改善箇所説明図

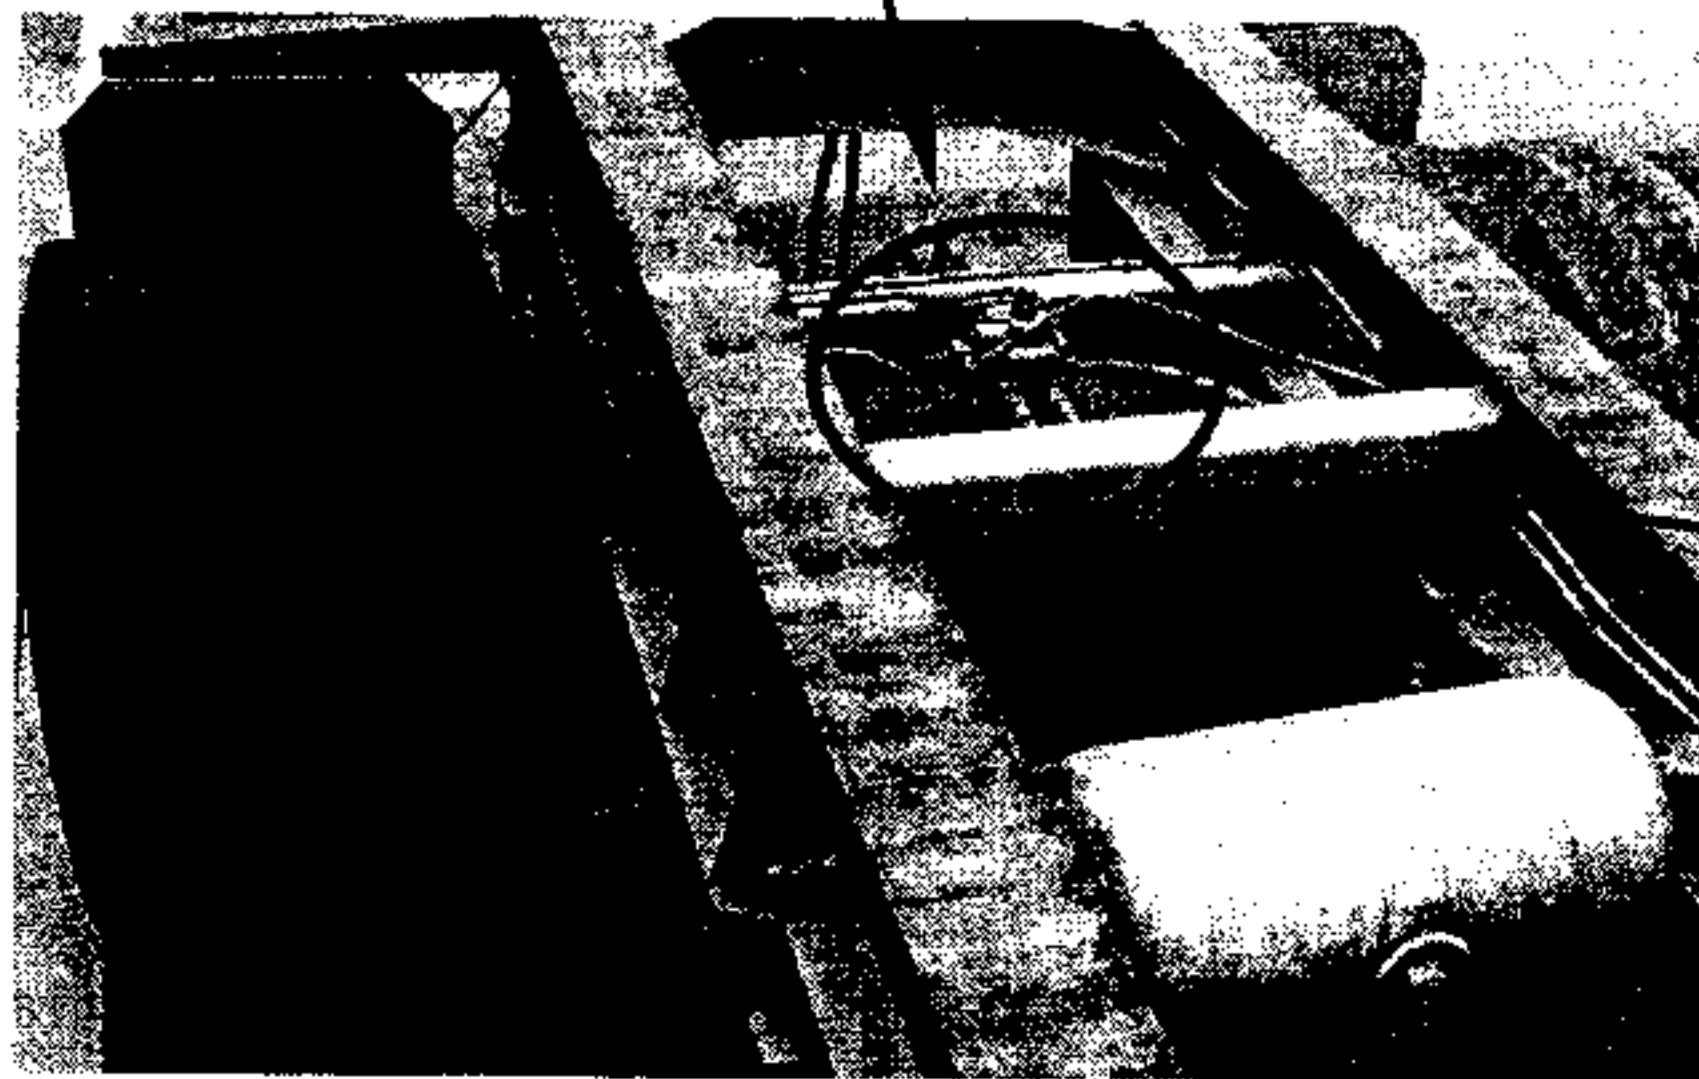
基準不適合発生箇所

リレーエマージェンシバルブ部のチェックバルブ形状が不適切なため、バルブが固着し、作動不良になることがある。そのため、トラクタ側からの圧縮空気の供給が遮断され、駐車ブレーキが掛かり、最悪の場合、ブレーキが過熱して火災に至るおそれがある。

全車両、ABSコントロールバルブ一式を対策品と交換する。また、取扱説明書を改訂し、チェックバルブの定期交換時期を明確にする。（対策品の供給に時間を要することから、当面の暫定対策として、全ての使用者に不具合内容を通知し、後日対策品と交換する。）
